Załącznik Nr 14 Do SIWZ

Przedmiotem opracowania jest Projekt Budowlany Zamienny obejmujący fragment zadania inwestycyjnego p.n. „Remont konserwatorski i modernizacja zabytkowego obiektu stanowiącego siedzibę krakowskiej Filharmonii” polegający na optymalizacji dotychczasowych rozwiązań technicznych zadania inwestycyjnego i dostosowania do możliwości finansowania. Zakres obejmuje zamienne zagospodarowanie dziedzińca oraz części instalacji Budynku Filharmonii im, Karola Szymanowskiego w Krakowie przy ul. Zwierzynieckiej 1, 31-103 Kraków wpisanej do Rejestru instytucji Kultury Województwa Małopolskiego pod numerem 5/99.

Rys. nr 1 rzut sanitariatów na dziedzińcu - Schemat

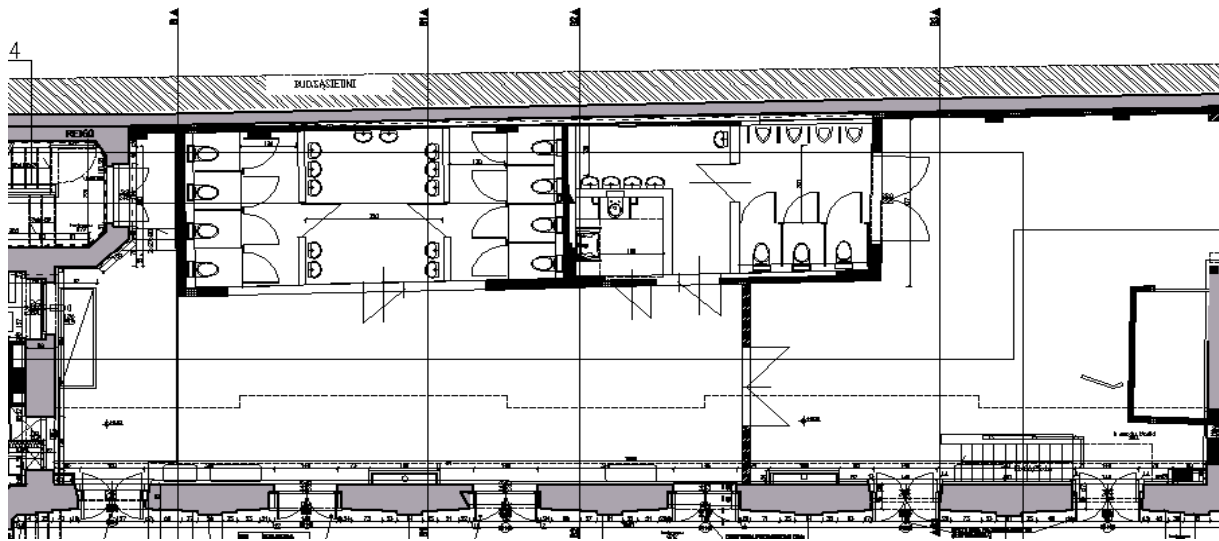
W wyniku korekty należy zaprojektować budynek parterowy, prostokątny posadowiony na fundamentach bezpośrednich. Założono konstrukcję słupowo – płytową z wypełnieniem ścianami GK. Pokrycie stropodachu za pomocą papy zgrzewanej, elewacja w technologii lekkiej mokrej, ściany wewnątrz obłożone płytkami oraz malowane, posadzka w postaci betonowej posadzki zacieranej.

Należy przewidzieć sanitariaty:

a. w części damskiej – powierzchnia 35,48m²;

b. w części męskiej – powierzchnia 22,13m²;

c. dla osoby niepełnosprawnej przewidziano wydzielone pomieszczenie o powierzchni 4,23m² z niezbędnym wyposażeniem.

Obiekt należy połączyć z istniejącym budynkiem a w przestrzeni pomiędzy nimi zaprojektować foyer wykończony w stylu industrialnym z betonową posadzką oraz malowanymi ścianami, malowaną płytą stropodachu, widocznymi kanałami wentylacyjnymi i elektroinstalacyjnymi.

Pomieszczenie winno być doświetlone światłem dziennym za pomocą świetlika o konstrukcji aluminiowej o powierzchni ok. 25m². Poziom posadzki należy dostosować do istniejącego poziomu korytarza w budynku filharmonii. Sanitariaty wyposażyć w wentylację wywiewną i klapy oddymiające stanowiące jednocześnie doświetlenie. Schemat opisanego obiektu przedstawia rys. nr 1.

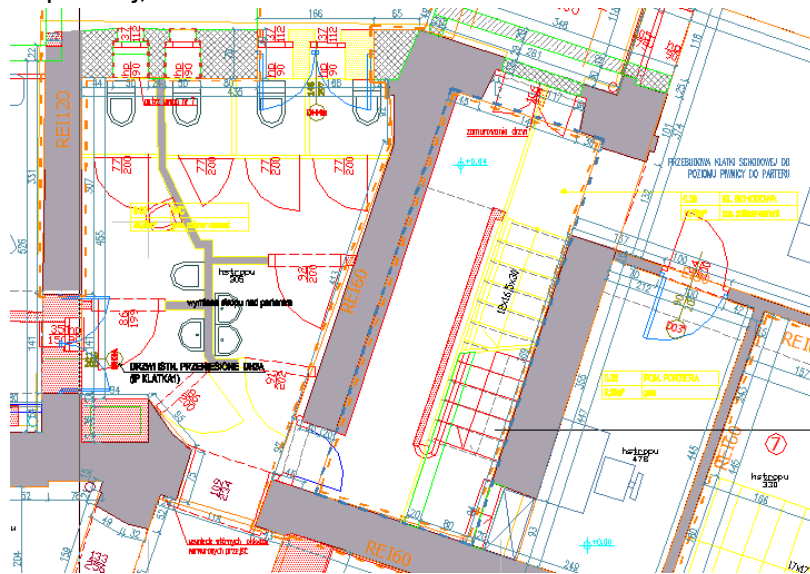
- W pomieszczeniu 0.31 założono pozostawienie istniejących ścian z ewentualną ich korektą w obrębie klatki schodowej w celu zachowania szerokości przejścia. Projektowana funkcja pomieszczenia bez zmian;
- Winda przy klatce nr 3, wejście od pomieszczenia nr 0.04;
- Pozostawienie istniejących sanitariatów (odświeżenie) projektowane pomieszczenie nr 0.09;
- Klatka schodowa nr 3 poziom parteru – założono wykonanie dodatkowego stropu w miejscu usuniętego biegu do piwnicy, —_przeznaczenie pomieszczenia – pom. techniczne lub inne wejście od strony sanitariatów projektowane pomieszczenie nr 0.09. Szkic poniżej;
